Berliner Landesarbeitsgemeinschaft Naturschutz e.V.

Berlin, den 08.11.2012

Öffentliche Auslegung - Bebauungsplan VI-140fa VE "Yorckdreieck" (Hellweg)

Stellungnahme der BLN, des BUND (LV Berlin), des NABU (LV Berlin), der Baumschutzgemeinschaft Berlin, der GRÜNEN LIGA Berlin, der Schutzgemeinschaft Deutscher Wald (LV Berlin), des Naturschutzzentrums Ökowerk Berlin, der NaturFreunde (LV Berlin) und der übrigen BLN-Mitgliedsverbände

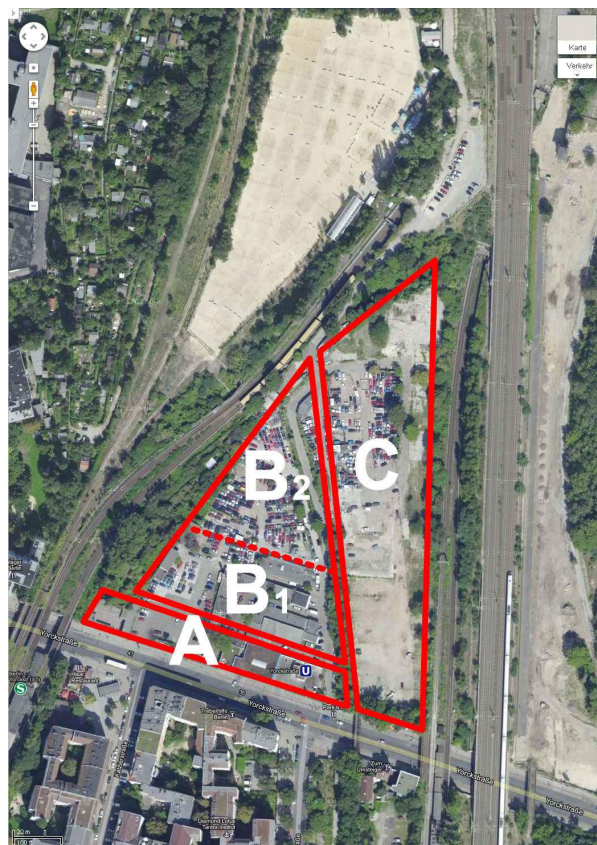
eine ca. 4 bis 5 m höher liegende Fläche, die von den beiden anderen Flächen durch eine Böschung getrennt war (Fläche C auf dem Luftbild).

Für den Bau der U-Bahnlinie 7 wurde in den 60er Jahren die im Krieg beschädigte Bebauung an der Straße (Fläche A) beseitigt. Danach wurde der 16 m tiefe Streifen an der Straße von verschiedenen Gewerbebetrieben genutzt: Autowerkstatt, Stahlhandel, später Spedition und durch die Tankstelle.

Die Fläche B wurde durch Autowerkstätten genutzt, der Teil B 1 zum Teil mit eingeschossigen Schuppen bebaut, die Fläche B 2 blieb überwiegend unbebaut.

Die höher liegende Fläche C ist bis zum Schluss unbebaut geblieben. Sie wurde genutzt als Lagerplatz für Bauschutt und als Abstellplatz für Auto- und Schrotthändler.

Fläche A ist eindeutig als Innenbereich nach § 34 BauGB einzuschätzen, die Flächen C und B 2 ebenso eindeutig als Außenbereich nach § 35 BauGB. Fläche B 1 war historisch Bahngelände und wie die Flächen C und B 2 unbebaut. Seit Mitte der 60er Jahre gab es hier jedoch eine niedrige, eingeschossige Bebauung. Bewertet man diese Bebauung als prägend, könnte Fläche B 1 als Innenbereich nach § 34 BauGB eingestuft werden.

Die Flächen C und B 2 machen ca. 2/3 der Gesamtfläche aus. Entsprechend muss die Kompensationsberechnung geändert werden.

Abbildung aus <http://www.sportstaetten.info/files/veranstaltungen/mittelstandstagung-2007/dbuforum2-260607/2.%20Herr%20Barth%20Fa.%20Philips%20GmbH.pdf>

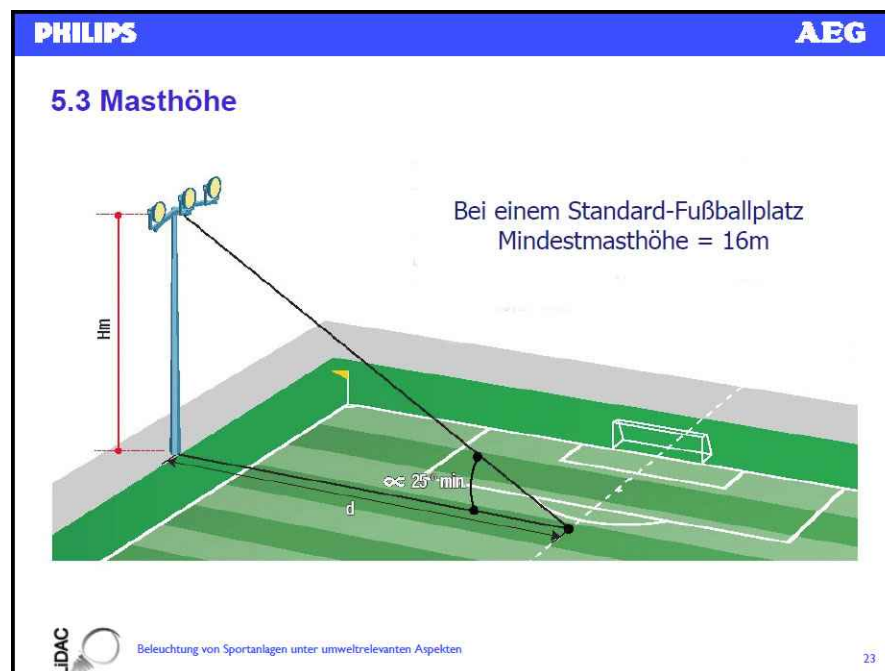
Es ist jedoch zu fragen, ob hier nicht auch eine geringere Höhe ausreichen würde. Denn der Fußballplatz ist nicht 60 m breit wie in Berlin oft üblich, sondern nur 45 m. Bei 16 m hohen Masten würde der Einfallswinkel des Lichts in der Mittelachse des Sportplatzes ca. 35 Grad betragen. Würde man die Masten auf 12 m Höhe begrenzen, wäre der Einfallswinkel mit ca. 28 Grad immer noch über dem geforderten Mindestwinkel von 25 Grad.

Der etwas niedrigere Abstand der Leuchten über dem Spielfeld hätte noch weitere Vorteile. Bei einer geringeren Höhe könnte das Spielfeld mit Leuchtmitteln geringerer elektrischer Leistung und dementsprechend geringerem Lichtstrom beleuchtet werden bei gleicher Qualität der Ausleuchtung. Die Beleuchtungsstärke (lx) verhält sich nämlich umgekehrt proportional zum Quadrat der Entfernung, entsprechend kann der Energieverbrauch reduziert werden. Hier wäre eine wesentliche Energie- und Kosteneinsparung möglich. Die Leuchten sollten auch einzeln schaltbar sein, damit – wenn nur Teile des Spielfeldes genutzt werden – auch nur diese Teile beleuchtet werden.
